BOSCH 博世 Confidential	Product Development Design Change Request 产品开发设计变更请求	Version 15 Effective date:2025-03-31th
	Design Change Request No. 25_017	
Customer project Name/ 客户项目名称: JIM-493 MCR No. / MCR号:		
Sample status / 样件状态: ☐ A Sample ☐ B Sample ☒ C Sample ☐ D Sample		
Change part&product Name/更改零部件产品的名称(简要描述)		
DOC+SDPF UNIT: F01ZH003FU-06 SCR UNIT: F01ZH003FV-06		
Reason of changes/更改理由 (简要描述): 1.保温壳供应商基于生产可行性优化数模; 2.弗吉亚基于工装更改刻字位置;		
Change from/变更来源:		
Customer request / 客户要求 ☐ Supplier request / 供应商请求 ☒ Design optimization / 设计优化 ☒		
Correction / 更正(错误) ☐ Other / 其他 ☐ ()		
Change inform to/变更通知人: Zhang Shengchang,Zhang Hanquan,Shen Weibo, Li Yicen, Fang Jiayan, Yin Kangzhuang Yang Guangtuo,Jia Kebin, Luo jing, Lu Qingsong		
Whether this change impact others component or product 此变更是否影响到其他部件和产品: ☐ yes/是 ☒ no/否		
If impact others product, Whether others projects&product change or not? 如果影响, 别的部件和产品是否也需要同时变更?

PDECR 25-017

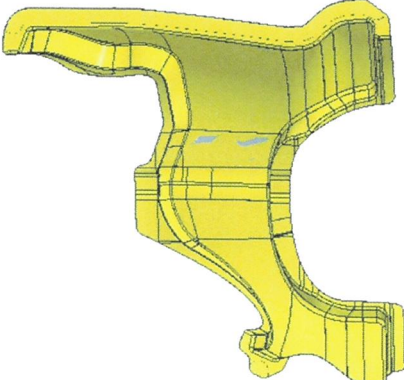
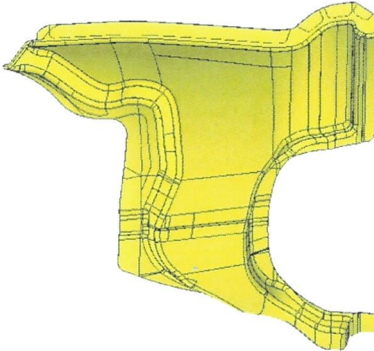
零件号		零件名称	Project	样件阶段	变更来源
F01Z5018AV-02		DOC INSULATION 01	JIM-493	C	BOSCH/Customer
		变更后			
变更描述		 DOC INSULATION 01: F01Z5018AV-01 INSULATION FOIL: F01Z5102DC-04 INSULATION MAT: F01Z5102RG-01  DOC INSULATION 01: F01Z5018AV-02 INSULATION FOIL: F01Z5102DC-05 INSULATION MAT: F01Z5102RG-02			
变更原因		保温壳供应商基于生产可行性优化数模;			
风险点（影响）		无			
验证方法		无

PDEC R 25-017

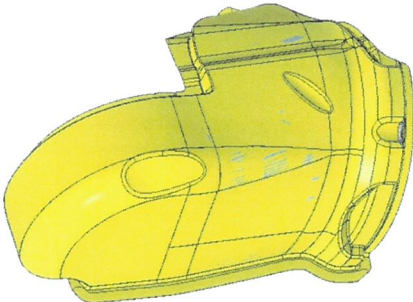
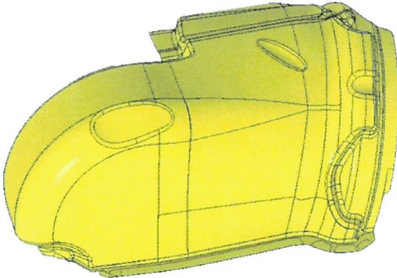
零件号	零件名称	Project	样件阶段	变更来源	
F01Z5018AW-02	DOC INSULATION 02	JIM-493	C	BOSCH/Customer	
变更前		变更后			
变更描述		 DOC INSULATION 02: F01Z5018AW-01 INSULATION FOIL: F01Z5102RH-01 INSULATION MAT: F01Z5102RJ-01 DOC INSULATION 02: F01Z5018AW-02 INSULATION FOIL: F01Z5102RH-02 INSULATION MAT: F01Z5102RJ-02			
	DOC INSULATION 02: F01Z5018AW-01 INSULATION FOIL: F01Z5102RH-01 INSULATION MAT: F01Z5102RJ-01				
	DOC INSULATION 02: F01Z5018AW-02 INSULATION FOIL: F01Z5102RH-02 INSULATION MAT: F01Z5102RJ-02				
	保温壳供应商基于生产可行性优化数模; 铭牌信息随之更改;				
	无				
变更原因	无				
风险点 (影响)	无				
验证方法	无

PDECR 25-017

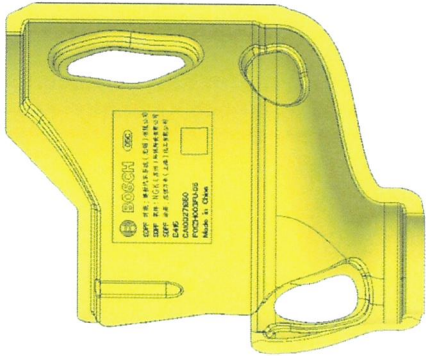
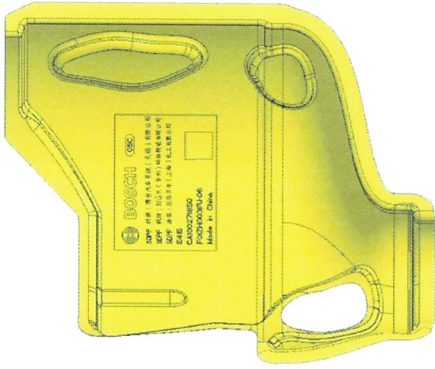
零件号		零件名称	Project	样件阶段	变更来源
F01Z5018AX-01		MIXER INSULATION 01	JIM-493	C	BOSCH/Customer
		变更前			
变更描述					
	MIXER INSULATION 01: F01Z5018AX-00 INSULATION FOIL: F01Z5017NZ-01 INSULATION MAT: F01Z5102RK-00 INSULATION MAT: F01Z5102RL-00		MIXER INSULATION 01: F01Z5018AX-01 INSULATION FOIL: F01Z5017NZ-02 INSULATION MAT: F01Z5102RK-01 INSULATION MAT: F01Z5102RL-01		
变更原因	保温壳供应商基于生产可行性优化数模;				
风险点（影响）	无				
验证方法	无

PDECR 25-017

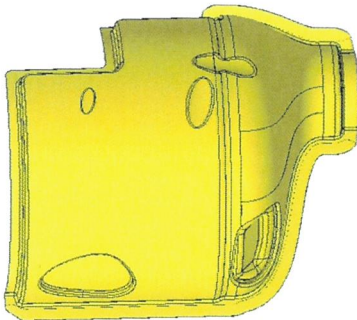
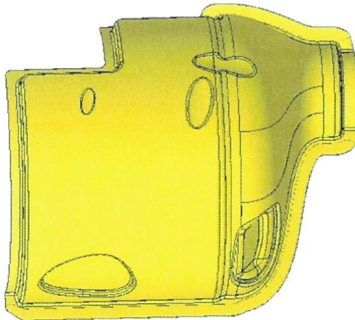
变更描述	零件号	零件名称	Project	样件阶段	变更来源
	F01Z5018AY-01	MIXER INSULATION 02	JIM-493	C	BOSCH/Customer
	变更后				
变更描述					
	MIXER INSULATION 02: F01Z5018AY-00 INSULATION FOIL: F01Z5017NU-01 INSULATION MAT: F01Z5102RM-00 INSULATION MAT: F01Z5102RN-00		MIXER INSULATION 02: F01Z5018AY-01 INSULATION FOIL: F01Z5017NU-02 INSULATION MAT: F01Z5102RM-01 INSULATION MAT: F01Z5102RN-01		
	保温壳供应商基于生产可行性优化数模;				
	无				
变更原因	无				
风险点（影响）	无				
验证方法	无

PDECR 25-017

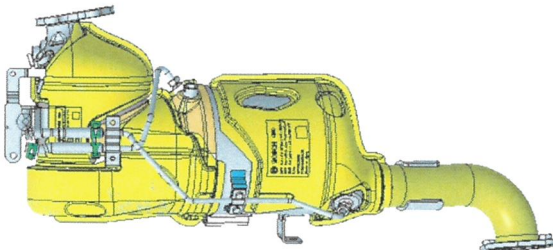
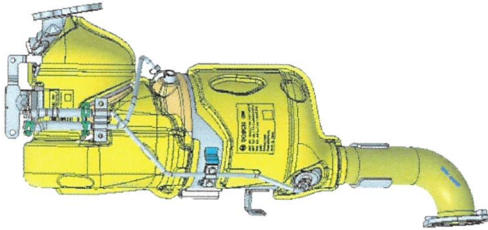
零件号	零件名称	Project	样件阶段	变更来源
F01Z5018AZ-02	DPF INSULATION 01	JIM-493	C	BOSCH/Customer
变更描述				
变更前		变更后		
		 DPF INSULATION 01: F01Z5018AZ-01 INSULATION FOIL: F01Z5102DD-03 INSULATION MAT: F01Z5102RP-00 INSULATION MAT: F01Z5102RR-00		
变更原因		保温壳供应商基于生产可行性优化数模；铭牌信息随之更改；		
风险点（影响）		无		
验证方法		无

PDECR 25-017

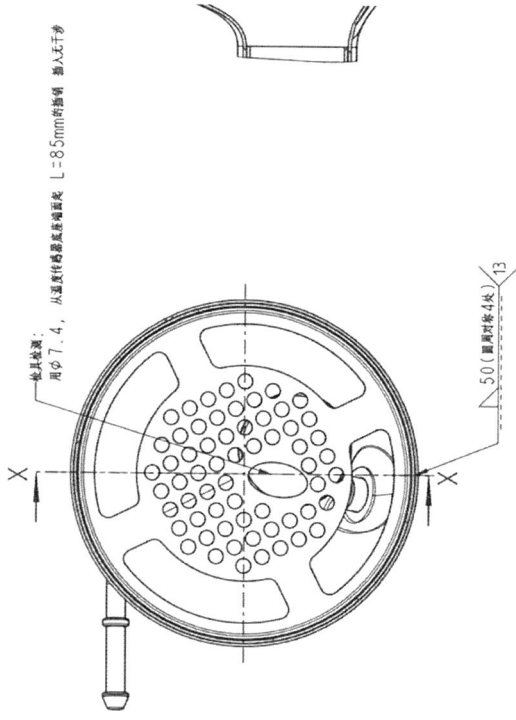
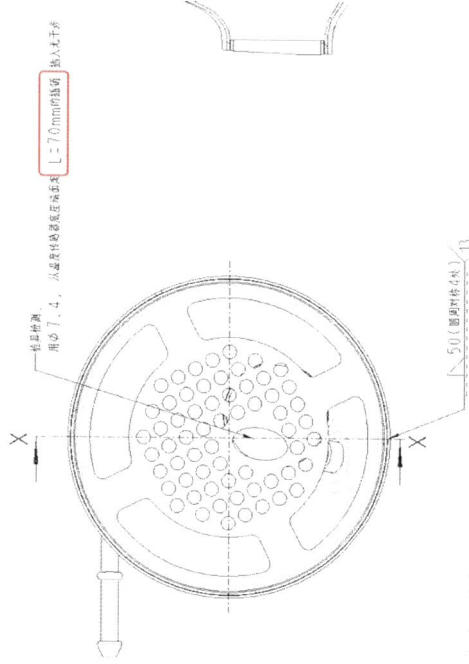
零件号	零件名称	Project	样件阶段	变更来源
	F01Z5018B0-01	DPF INSULATION 02	JIM-493	C	BOSCH/Customer
	变更前				
变更描述					
	DPF INSULATION 02: F01Z5018B0-00		DPF INSULATION 02: F01Z5018B0-01		
	INSULATION FOIL: F01Z5102RS-00		INSULATION FOIL: F01Z5102RS-01		
	INSULATION MAT: F01Z5102RT-00		INSULATION MAT: F01Z5102RT-01		
	INSULATION MAT: F01Z5102RU-00		INSULATION MAT: F01Z5102RU-00		
	INSULATION MAT: F01Z5102RZ-00		INSULATION MAT: F01Z5102RZ-01		
变更原因	保温壳供应商基于生产可行性优化数模;				
风险点 (影响)	无				
验证方法	无

PDECR 25-017

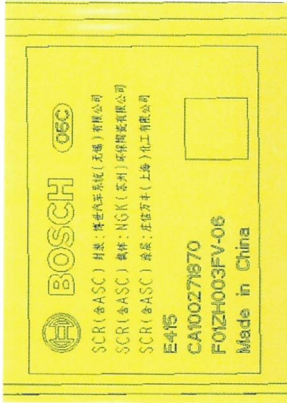
零件号	零件名称	Project	样件阶段	变更来源
F01ZH003FU-06	DOC+SDPF UNIT	JIM-493	C	BOSCH/Customer
变更前		变更后		
变更描述				
	F01ZH003FU-05		F01ZH003FU-06	
	1.保温壳更新后，DOC+SDPF组件随之更新；2.弗吉亚基于工装更改刻字位置；			
	无		无	
变更原因				
风险点（影响）	无			
验证方法	无

PDECR 25-017

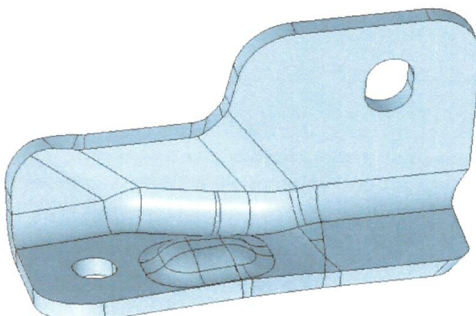
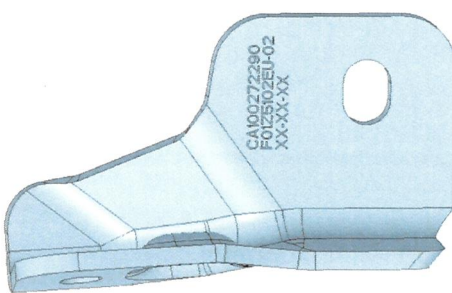
零件号	零件名称	Project	样件阶段	变更来源
	F01Z5017W9-03	SCR WELDING	JIM-493	C	BOSCH/Customer
	变更后				
变更描述	 				
变更原因	F01Z5017W9-03 弗吉亚请求SCR 隔板检具缩短到70mm;				
风险点（影响）	无				
验证方法	无
